## 不具合箇所説明図

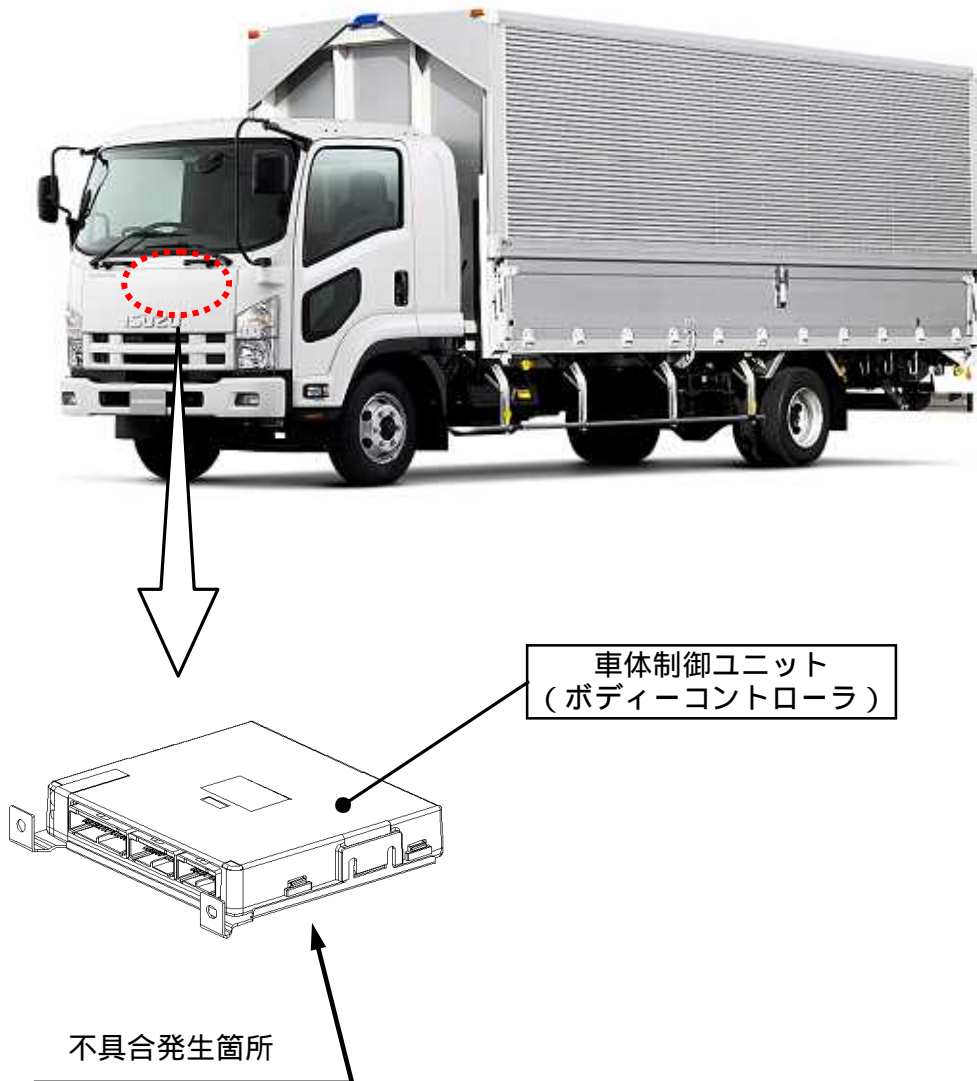
後付け部品として販売した運行情報システムを搭載している車両において、車体制御ユニット（ボディーコントローラ）のプログラムが不適切なため、エンジンを停止した際に、運行情報システムの影響により、車体制御ユニットの内部データを書き換えてしまうことがある。そのため、当該ユニットが制御しているハザードランプ、エアコンファン等が誤作動するおそれがある。

全車両、車体制御ユニットのプログラムを書き換え、もしくは当該ユニットを対策品に交換する。

注：  はプログラムを書き換える、もしくは交換する部品を示す。
